改善箇所説明図

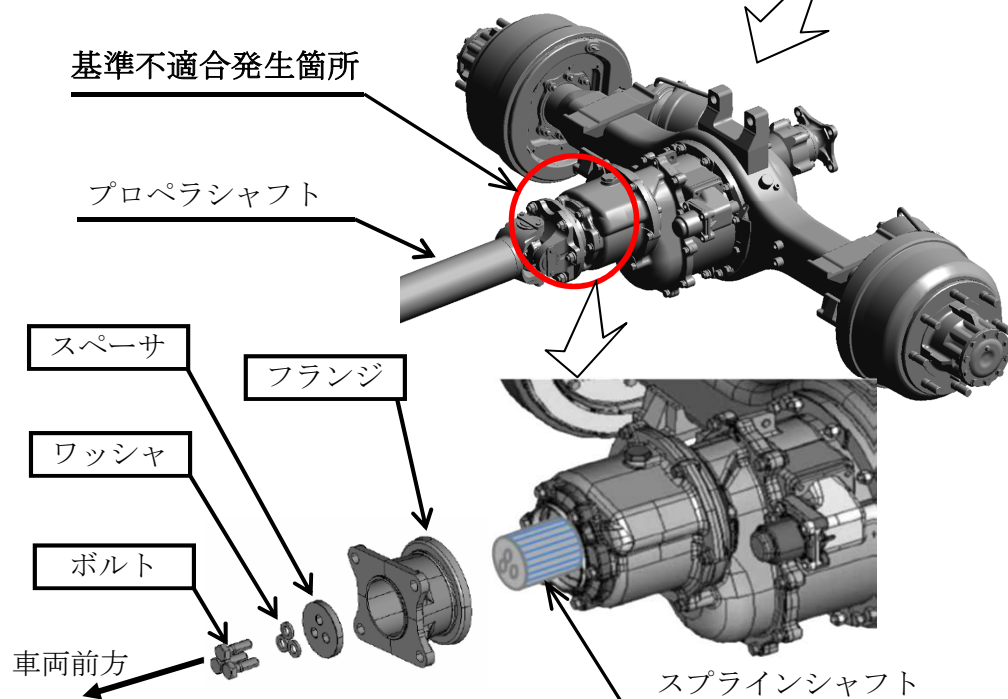
後輪2軸駆動のトラックの動力伝達装置において、後前軸側終減速機の前側フランジのスプライン部とスプラインシャフトのバックラッシュの設定が不適切なため、当該フランジとスプラインシャフトの締結用ボルトに過大な力がかかることがある。そのため、発進時のトルクにボルトが耐えきれず損傷し、そのまま使用を続けると、最悪の場合、ボルトが折損しフランジに接続しているプロペラシャフトが脱落して走行不能となるおそれがある。

全車両、フランジを対策品と交換するとともに、締結用ボルト、ワッシャ及びスペーサを新品と交換する。

識別：後前軸側終減速機前部左側面に、黄色ペイントを塗布する。
